FAG INFORMAÇÃO DE SERVIÇO

Suporte de apoio da coluna de suspensão

Peças otimizadas para os modelos Volkswagen Transporter T5 e T6

Bild 1: Federbeinstützlager (Einzellager, geschmiedeter Teller und TopMount)

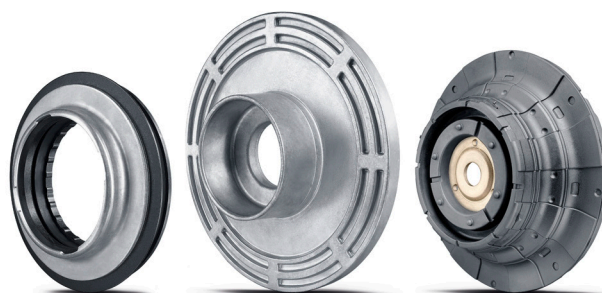
Arrancar, travar ou fazer curvas quando se transporta muita carga com frequência cria altas exigências no chassis das carrinhas. Além disso, as superestruturas dos veículos costumam ter um centro de gravidade mais elevado, o que exerce mais pressão sobre a suspensão. Nos modelos Volkswagen T5, a sustentação de cargas elevadas no chassis costuma provocar uma avaria prematura do suporte de apoio da coluna de suspensão. Por este motivo, foi realizada uma revisão profunda para o modelo posterior, o T6.

A Schaeffler Automotive Aftermarket oferece uma versão mais resistente do suporte de apoio da coluna de suspensão (fig. 1) numa solução de manutenção (para T5 e T6) ou como suporte simples (para T6). A solução de manutenção (set) está constituída por um suporte simples que permite sustentar uma maior carga, um disco forjado (em vez de fundido) e o suporte superior. Devido à compatibilidade com o modelo anterior, agora também é possível equipar os modelos da série T5 com suportes de apoio da coluna de suspensão otimizados para aproveitar as vantagens que oferecem.

- O Transporter T5 está equipado com suportes de apoio da coluna de suspensão padrão de fábrica, embora a sua estrutura e o seu desenho sejam diferentes da versão otimizada. Por esse motivo, quando o suporte de apoio da coluna de suspensão otimizado é instalado no T5, deve ser sempre utilizado o conjunto (815 0086 30) em ambos os lados (em cada eixo).
- O Transporter T6 está equipado com suportes de apoio da coluna de suspensão otimizados de fábrica. Nos trabalhos de reparação, é possível substituir o suporte simples (713 0425 20) apenas num lado. No entanto, neste caso também se recomenda a reparação em ambos os lados (em cada eixo) devido ao desgaste.
